重要文化財宇土櫓続櫓下石垣

## ■今回の委員会での報告・審議事項

### 1. 石垣復旧措置案【審議】

石垣前面押さえ補強案

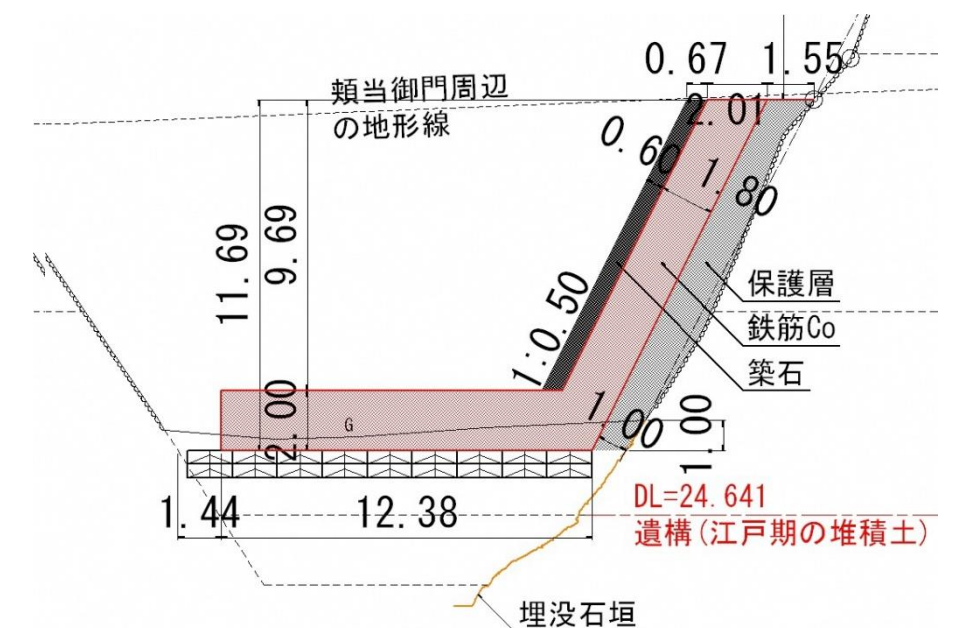
はばき石垣の高さは頬当御門土橋を越えないよう検討（現代工法を取り入れるなど規模感を最小限に！）

空堀の土層の堆積状況を確認し、改良可能な範囲を明らかにすること

押さえ補強の規模や圧密試験による沈下量等の詳細な検討を実施

石垣前面押さえ補強の検討に伴う調査設計により、当初想定していたよりも、城郭平面構造や景観に影響があること、また、空堀内の本質的価値に影響があることから、次回委員会にて、改めて大規模解体修理案を含めた比較検討を行い、工法選択したい。

石垣前面押さえ補強の圧密沈下の検討

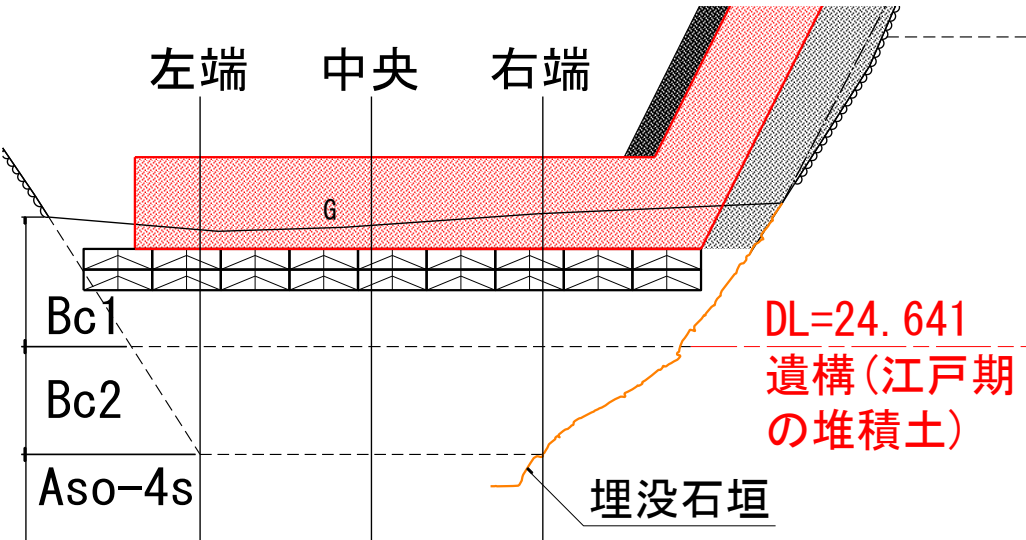
Bc2において**最大13.3cm程度（右端）**、 Aso-4sにおいて**最大4.5cm程度（右端）**の圧密沈下が発生する可能性があることが確認された。このことから、埋没石垣の下部に存在するAso-4sが沈下することで埋没石垣への影響が生じる可能性も考えられる。

なお、圧密沈下の検討は通常周囲が開けた盛土において行う。そのため、空堀側面の石垣からの摩擦が生じ、かつ盛土ではない構造物での圧密沈下の検討は精度誤差が生じている可能性が高い。

石垣前面押さえ補強の形状

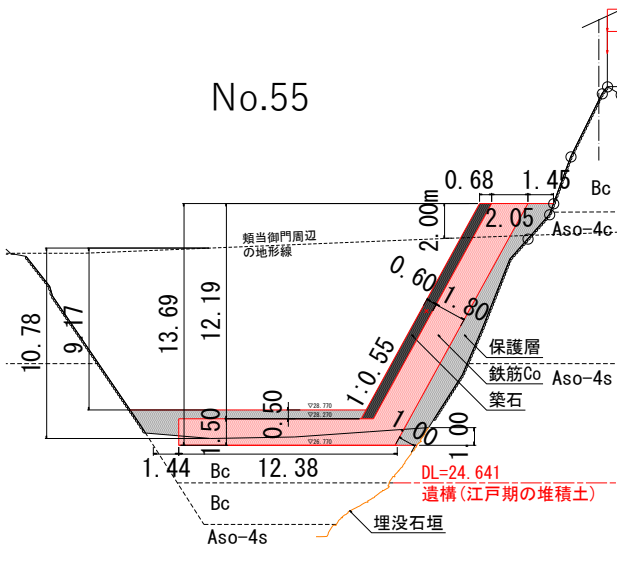
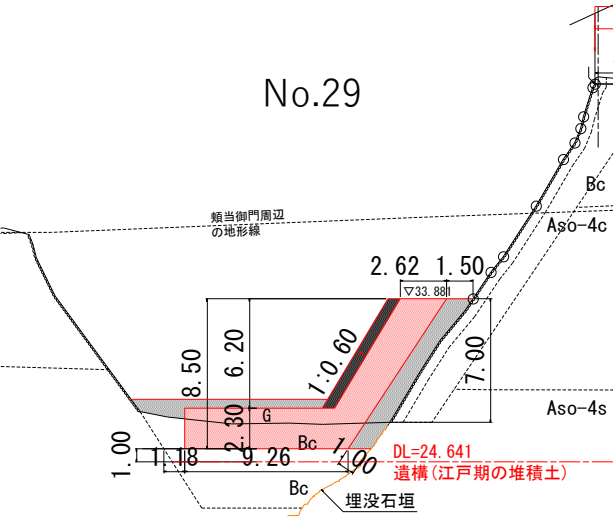
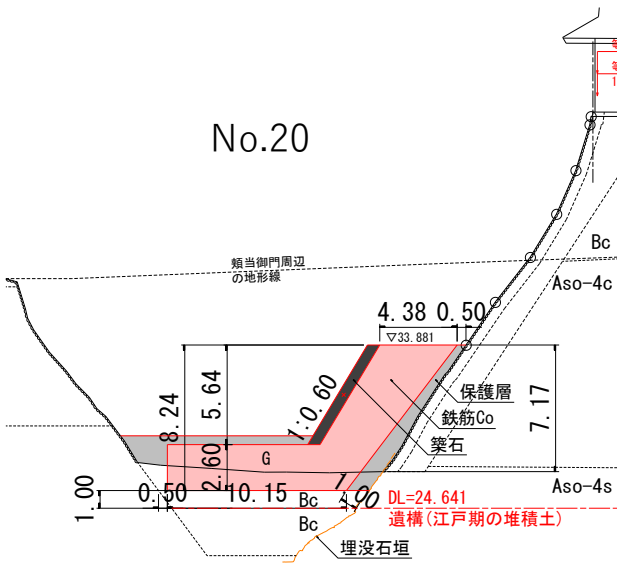
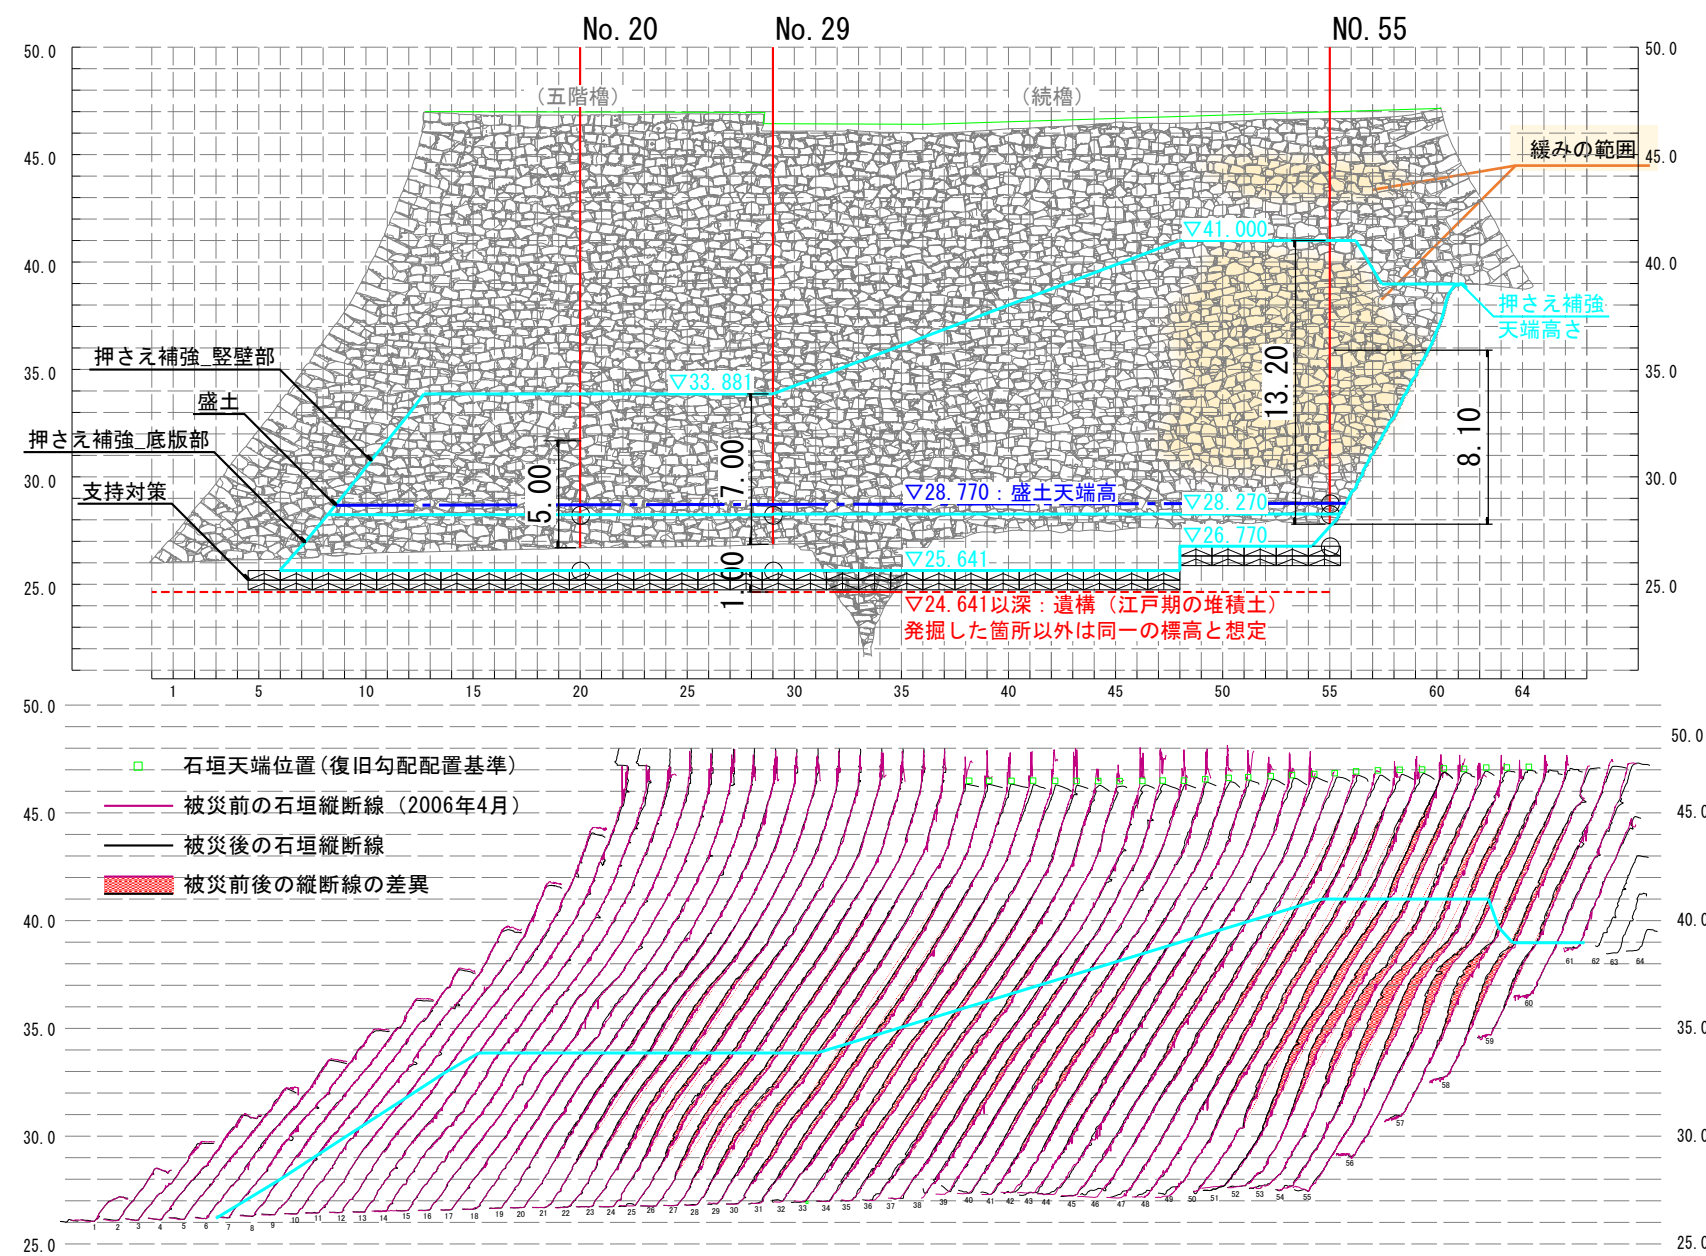
No.20、No.29、No.55の耐震診断により石垣が不安定になる高さを算定し、その高さを参考に押さえ補強の高さを設定。  
※No.20とNo.29の豎壁の高さが同じにも関わらず、壁厚が異なるのは上載荷重の違い（五階櫓、続櫓）によるもの。
